**Betreft: Openbaar onderzoek voor Wijzigingen aan het park L28 ter hoogte van de Tielemansstraat en Belgicaboulevard voor de aanleg van cyclostrade C223 (01/PFD/1927618)**

Brussel, 25 april 2024

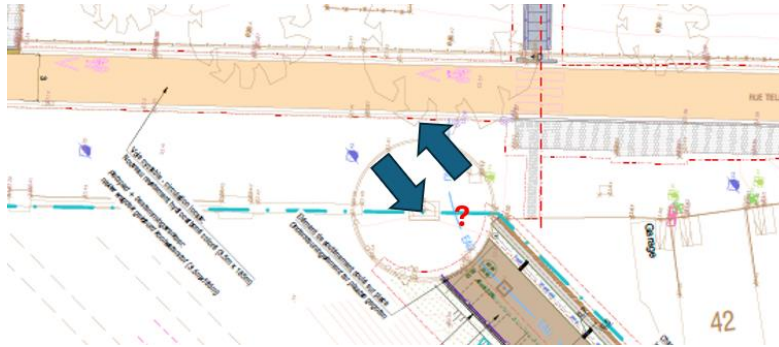
Fietsersbond en GRACQ wensen de overlegcommissie erop te wijzen dat de cyclostrade doorheen het park L28 niet op zichzelf staat, ze is een schakel in wat een ononderbroken fietsinfrastructuur moet vormen van Laken over Jette, Koekelberg tot in Vorst. Coherentie is dan ook van essentieel belang. Dat betekent dat er nood is aan veilige en vlotte fietsoversteken, een duidelijke geleiding voor de fietser en het vermijden van conflicten tussen voetgangers en fietsers.

Een fietsers zal niet enkel door het park fietsen, de kwaliteit van een fietsroute is gelijk aan de kwaliteit van haar zwakste schakel. We pleiten dan ook voor een snelle interventie met betrekking tot aanliggende kruisingen die vandaag geen evidentie zijn voor fietsers.

Weldra zal ook het openbaar onderzoek starten voor het vervolg van de cyclostrade in de Serkeynstraat. Een belangrijke **missing link is de oversteek van de Belgicalaan**, een drukke laan met bussen, trams en autoverkeer. De heraanleg van de Belgicalaan is een onderdeel van het grotere project rond tram 15 tussen Belgica en de Noordwijk. Het is uitdagend project waarvan de uitvoer nog jaren op zich kan laten wachten. Zo ontbreekt op een essentieel deel van het tracé, de Picardstraat, een politieke consensus. In tussentijd pleiten we voor een tijdelijke interventie om een veilige oversteek van fietsers tussen L28 en Serkeyn te verzekeren.

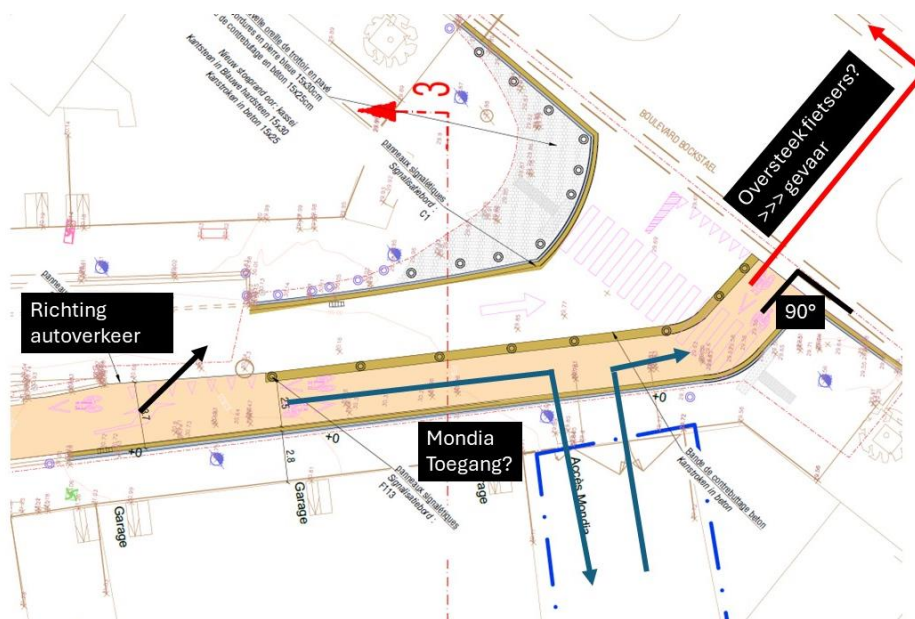
Het is op de plannen onduidelijk hoe de toegang van het **gemotoriseerd verkeer richting het Mondiagebouw** wordt georganiseerd. De verklarende nota stelt duidelijk dat deze gewaarborgd is en ook op de plannen is een toegang zichtbaar. Echter, tussen huisnummer 10 en de Bockstaellaan lijkt het erop dat de fietsstraat eindigt. Hebben de auto's die het Mondiagebouw willen bereiken toegang tot een fietspad vanuit twee richtingen? Dit is hoogst problematisch en een potentiële bron van conflicten.

En bovenal, de **verbinding met de Bockstaellaan** is hoogst problematisch. Komt een fietser uit de Tielemansstraat en slaat hij rechtsaf dan moet hij een hoek van 90° maken, onmogelijk voor buitenmaatse fietsen. Wil hij naar links en het gemarkeerd fietspad aan de andere kant van de baan vervoegen dan is er geen oversteek voorzien. Deze situatie moet, al zij het met een tijdelijke interventie, absoluut aangepakt worden met het oog op verkeersveiligheid.
